IV TERMO ADITIVO AO TASCSC Nº
001/2020

ANEXO I – PROJETOS

Projeto
REVITALIZAÇÃO - CICLOVIA
RUA DEA COUFAI E AVENIDA GUAIBA - TRECHO 217

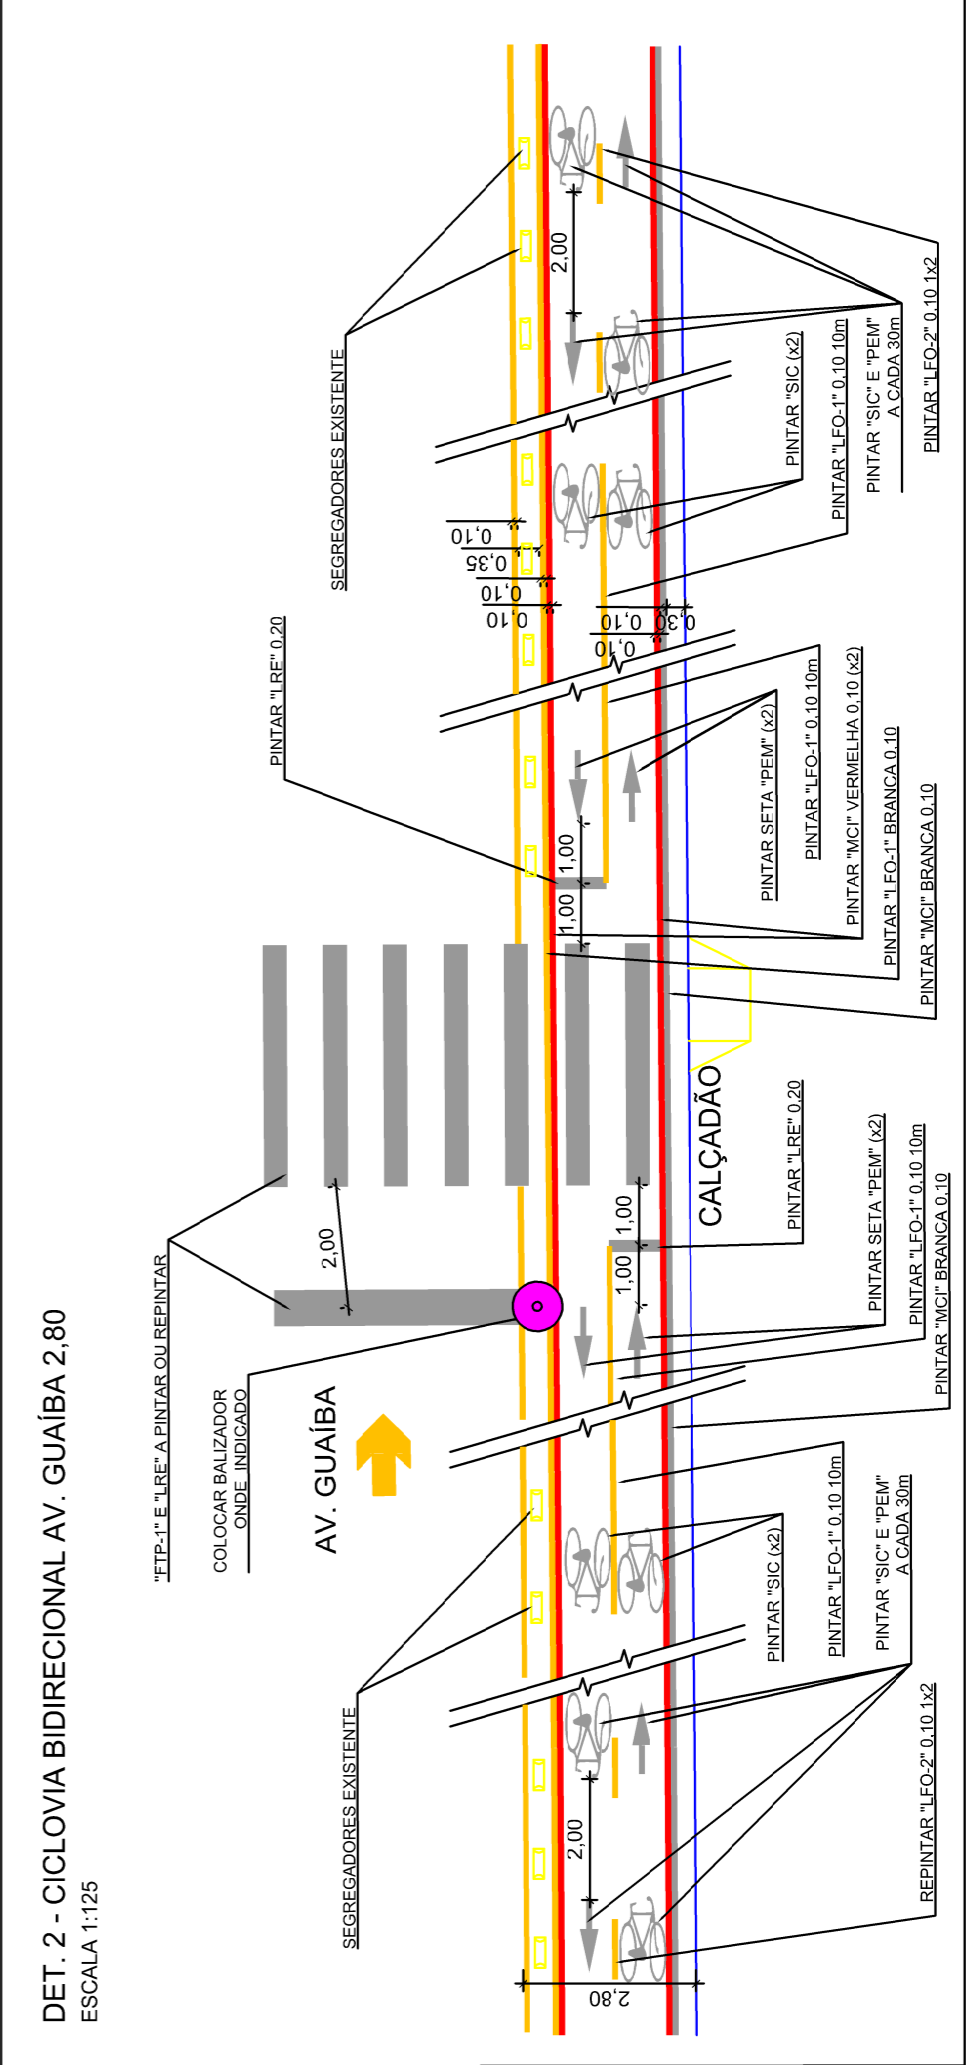
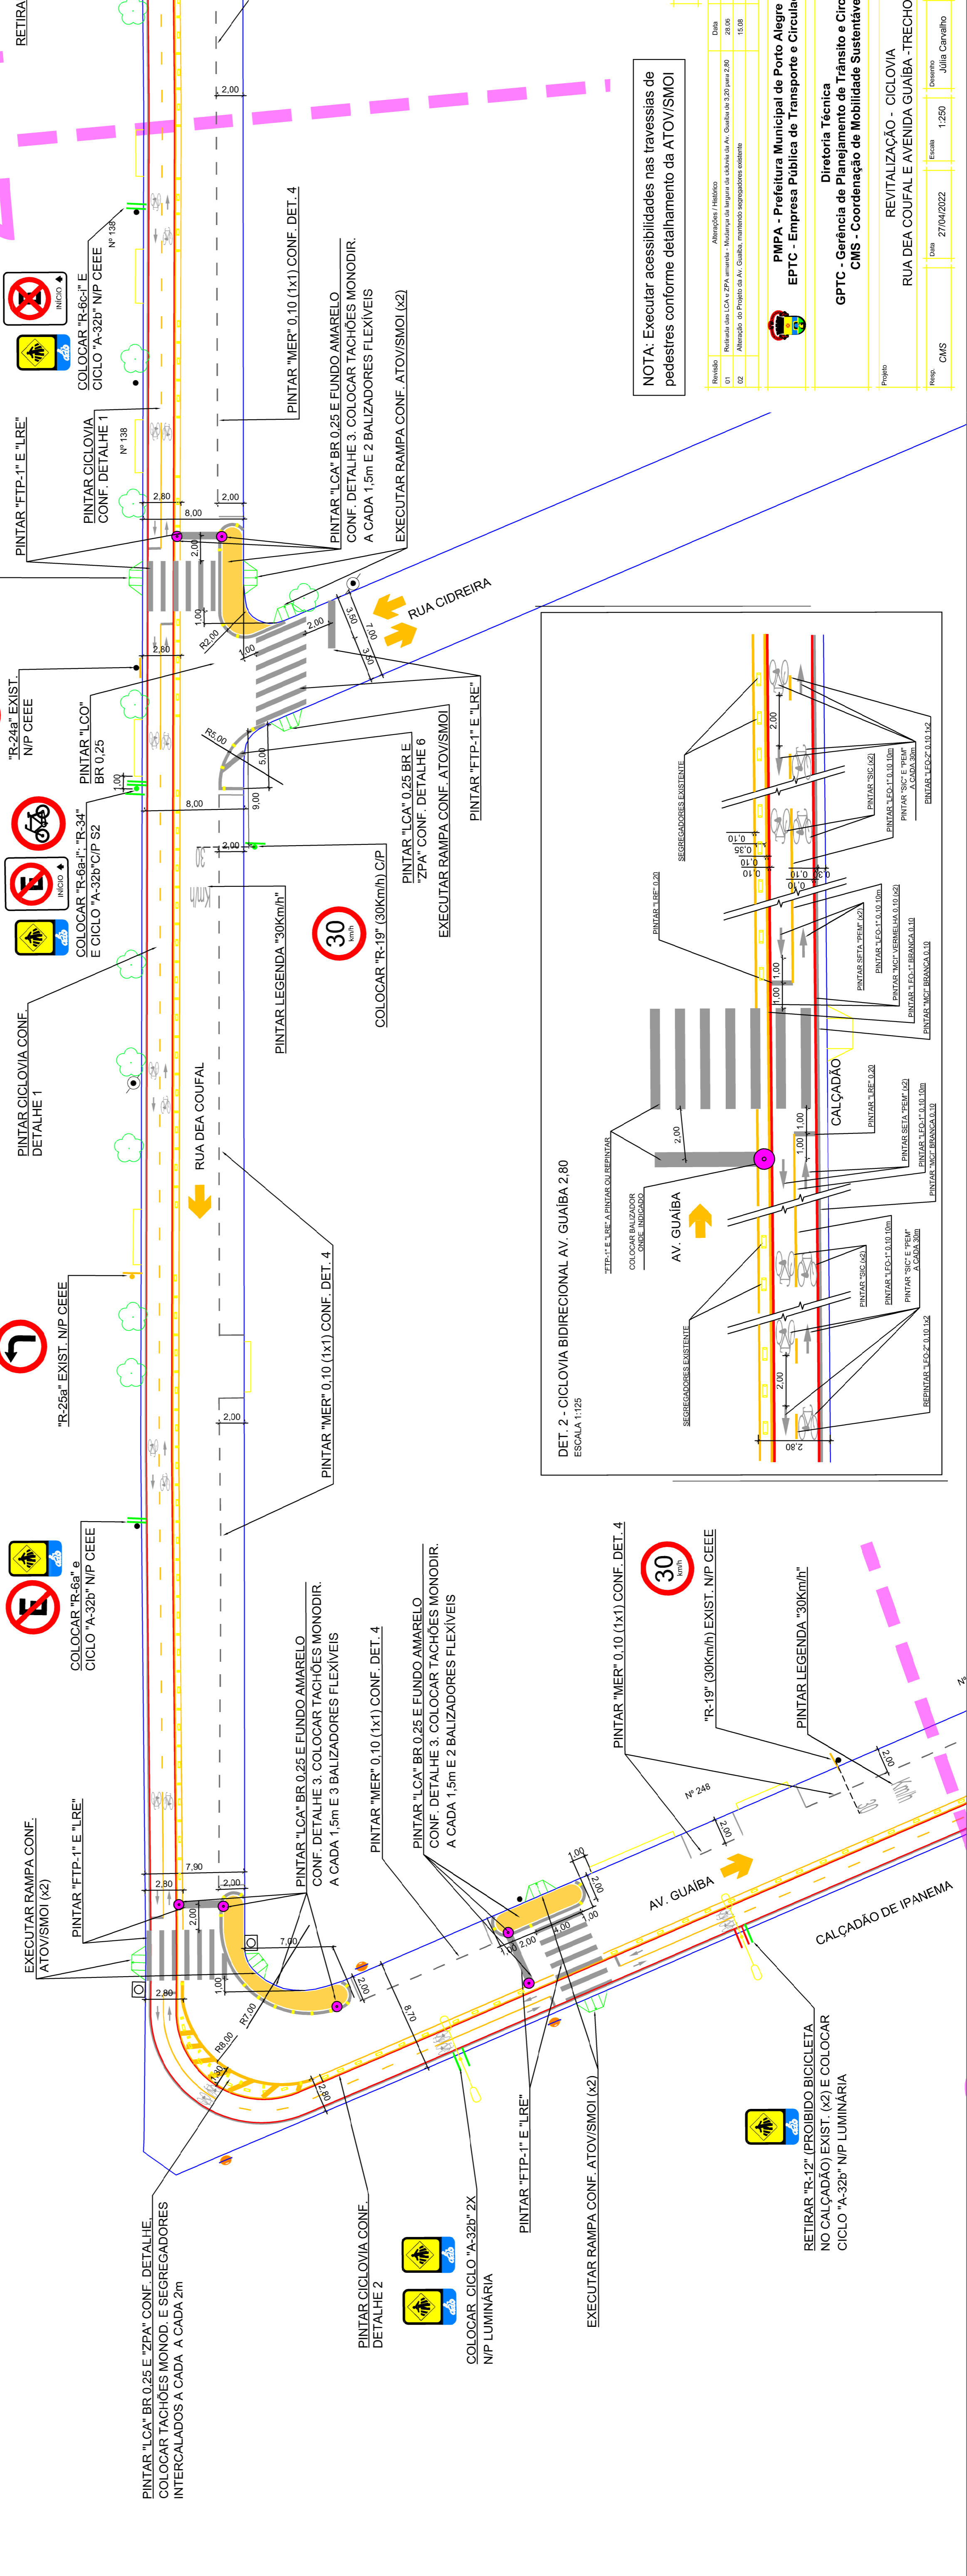
Revisão	Alterações / Histórico	Data	Desenho	Responsável
01	Revisão de LCA e ZPA amarela - Manutenção da largura da calçada Av. Guaíba de 3,20 para 2,80	28.08	Paola	CMS
02	Adequação do Projeto da Av. Guaíba, mantendo separações existentes	15.08	Paola	CMS

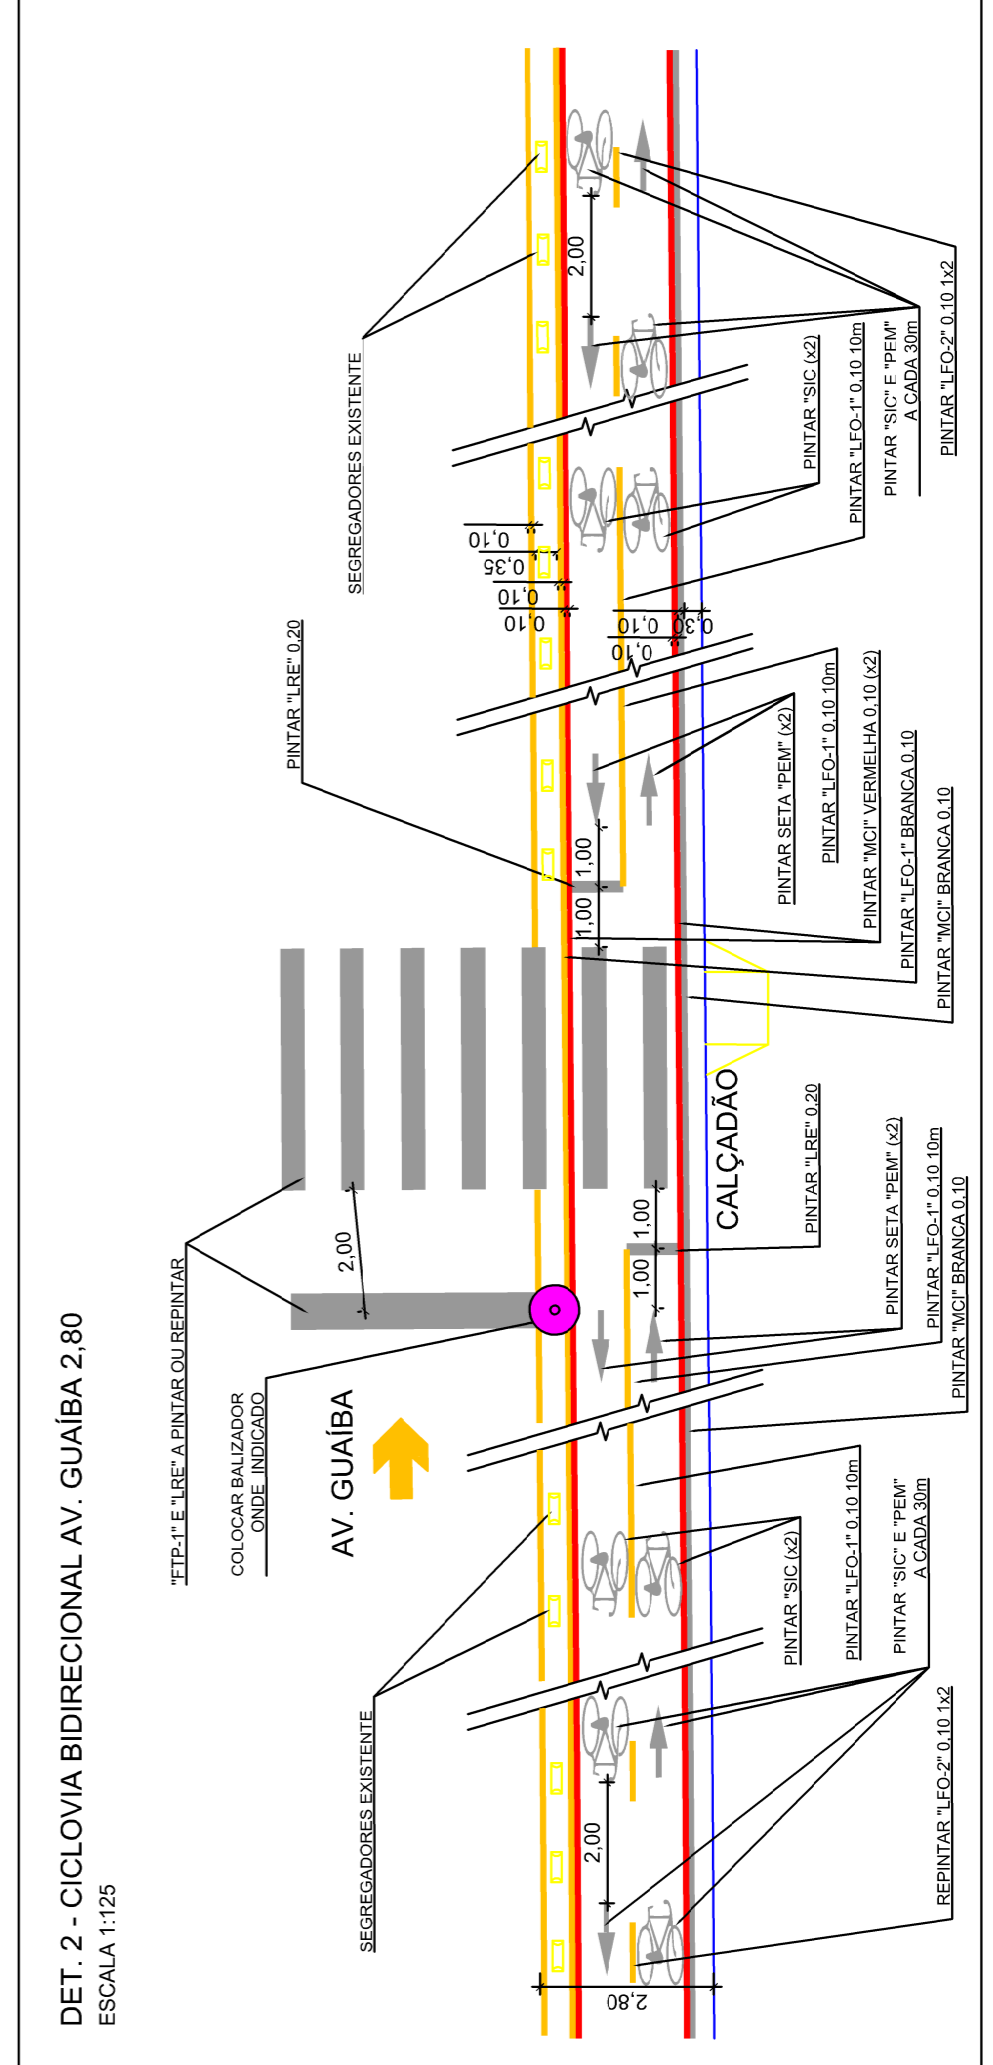
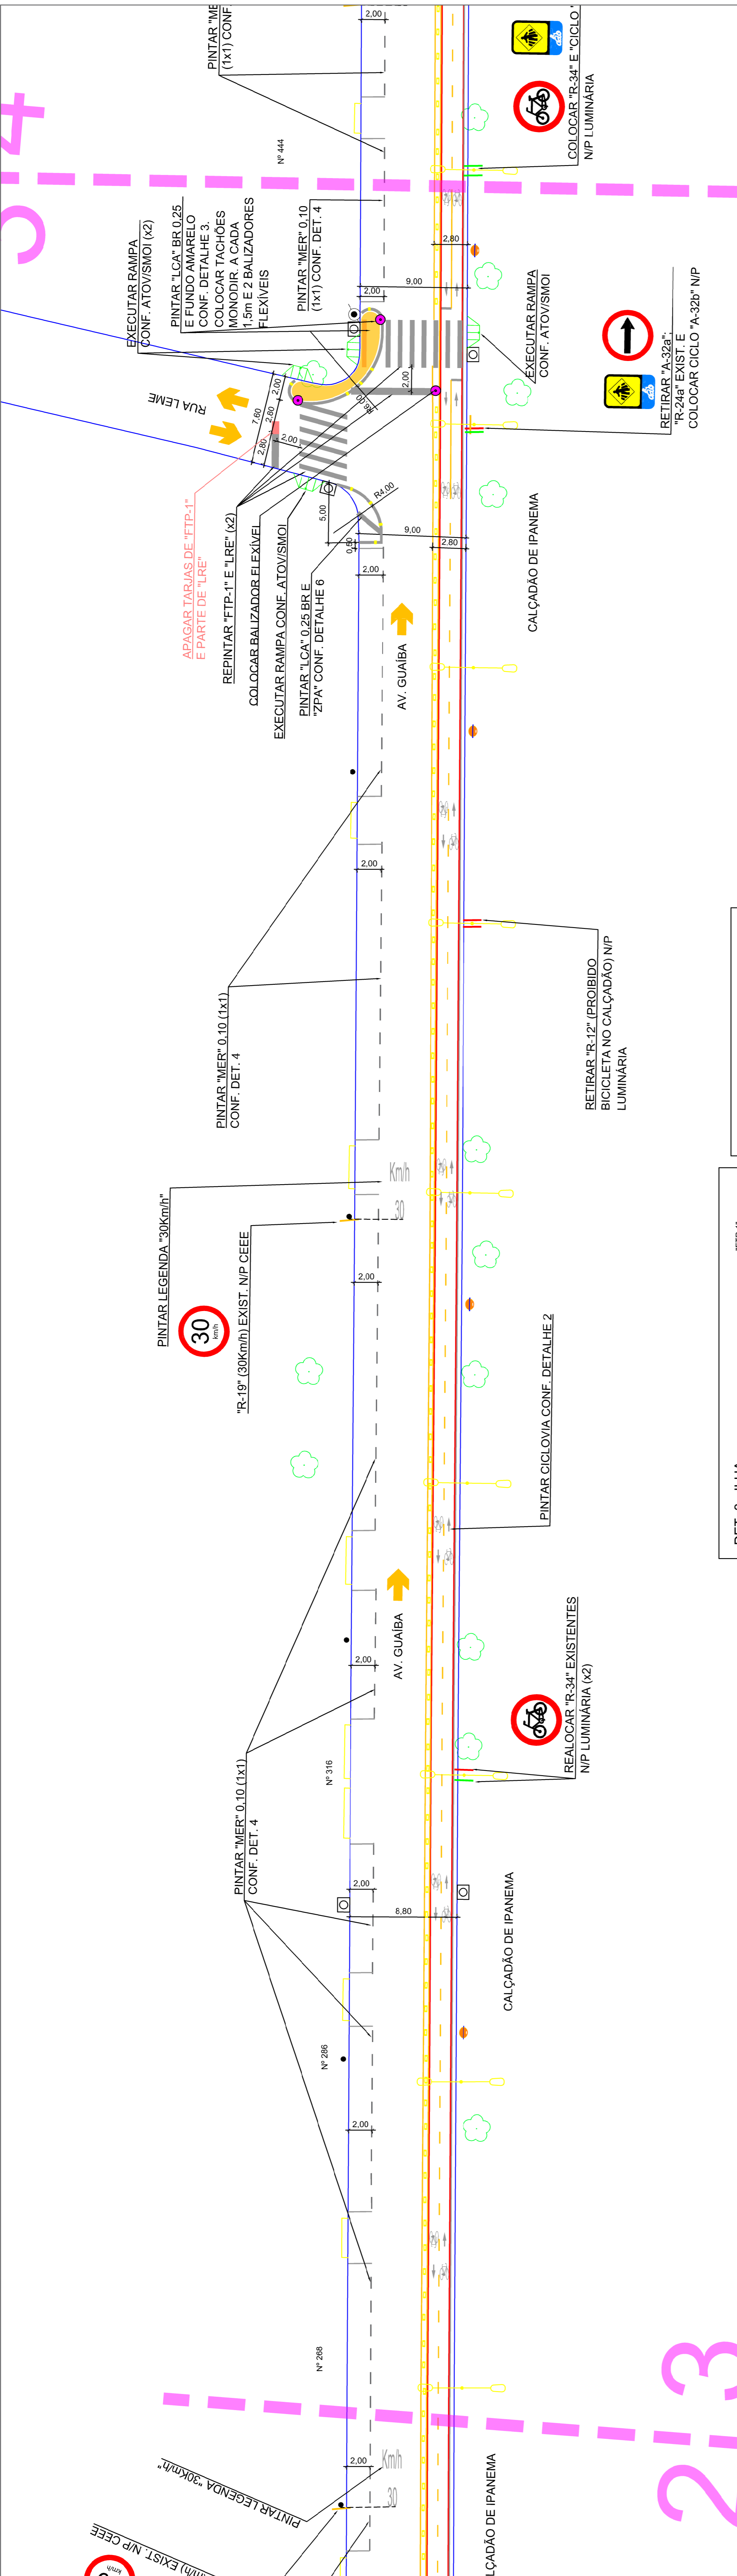
Revisão	Alterações / Histórico	Data	Desenho	Responsável
01	Revisão das LCA e ZPA em função da largura da calçada da Av. Guaíba de 3,20 para 2,80	28.08	Paula	CMS
02	Alteração do Projeto da Av. Guaíba, mantendo as regras existentes	15.08	Paula	CMS

Projeto
 REVITALIZAÇÃO - CICLOVIA
 RUA DEA COUFAI E AVENIDA GUAIBA - TRECHO 4/7

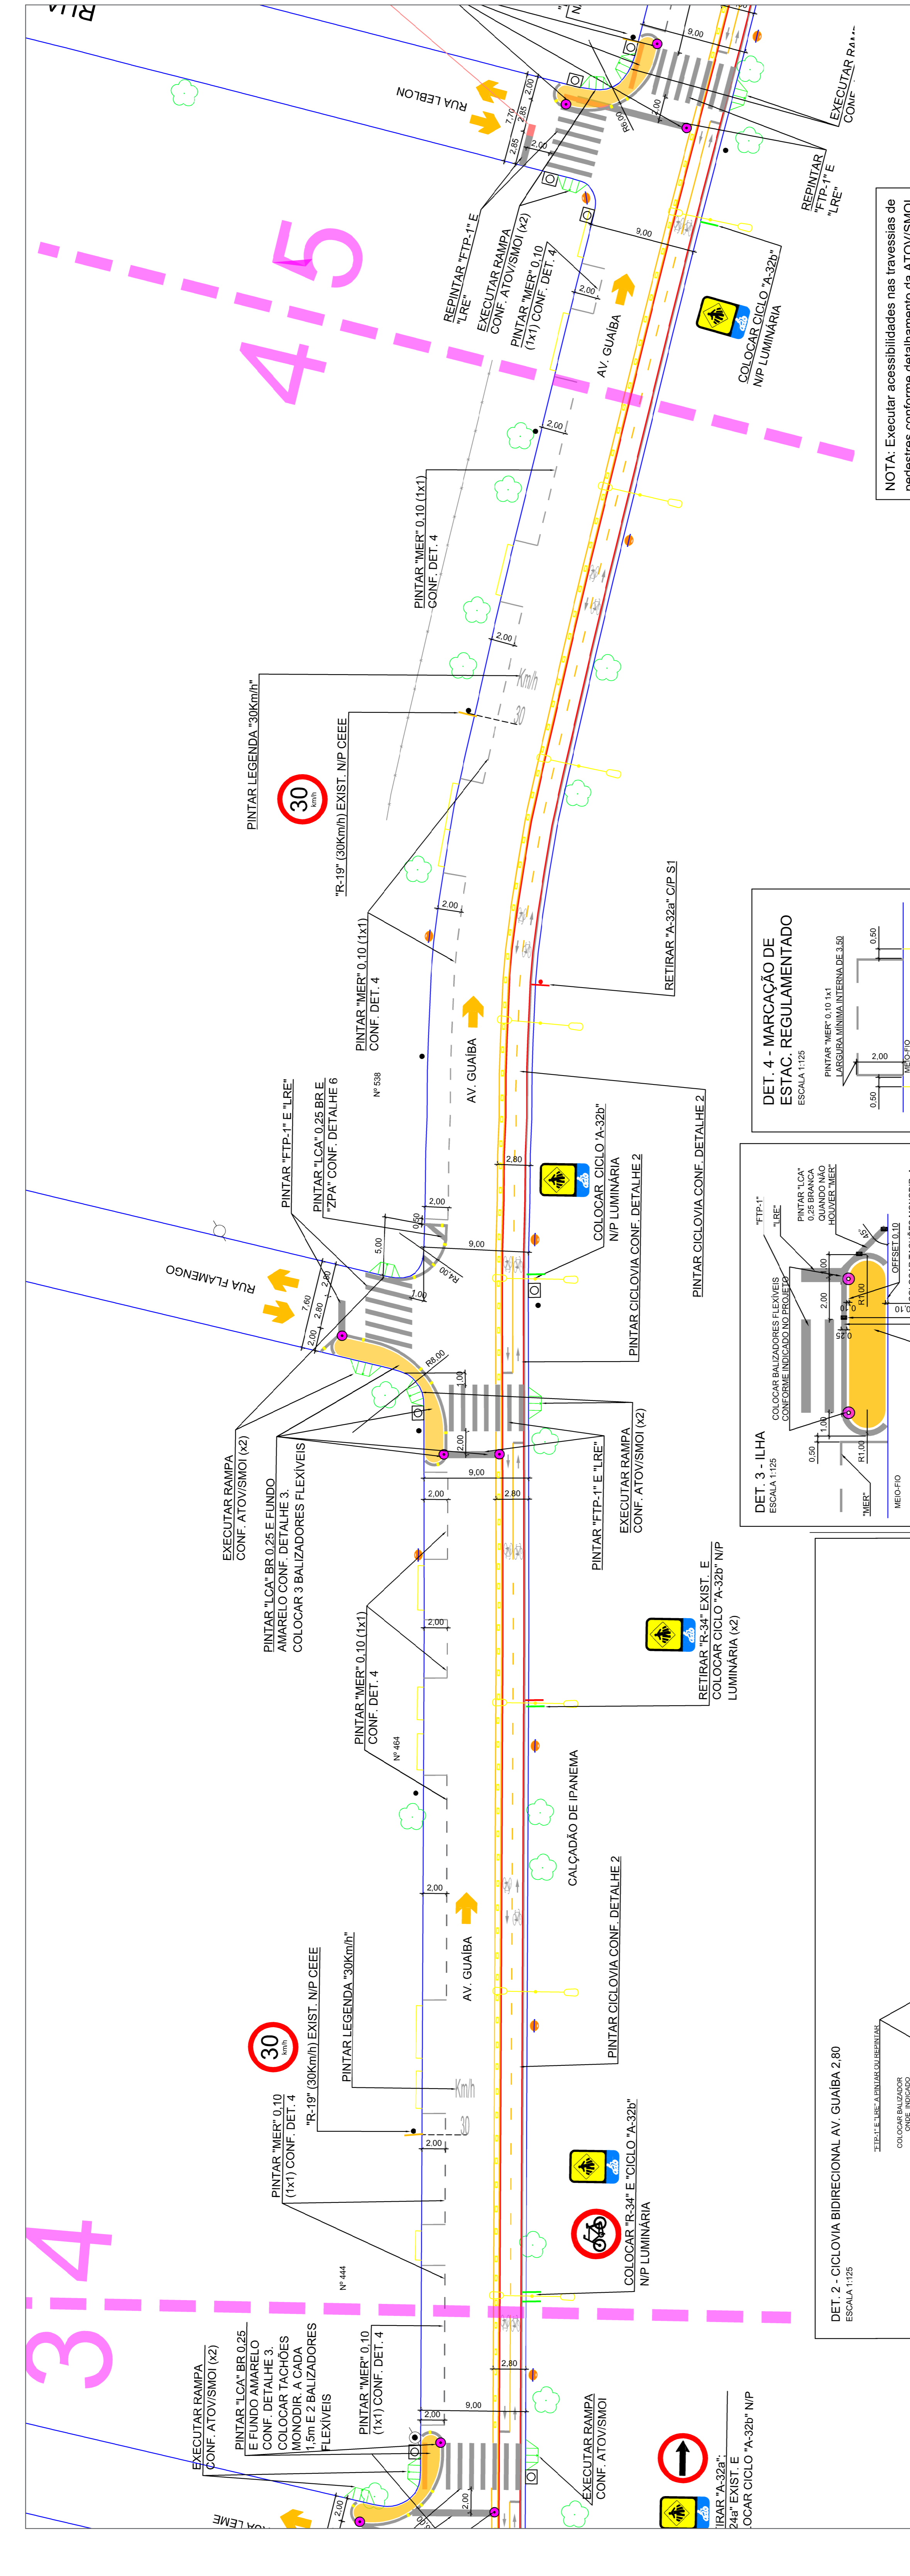
Revisão	Alterações / Histórico	Data	Responsável
01	Revisão em LCA e ZPA amarela - Modificações de largura da calçada de Av. Guaíba de 3,20 para 2,80	28.08	Camille
02	Adequação do Projeto da Av. Guaíba - manutenção segregadores existente	15.08	Camille
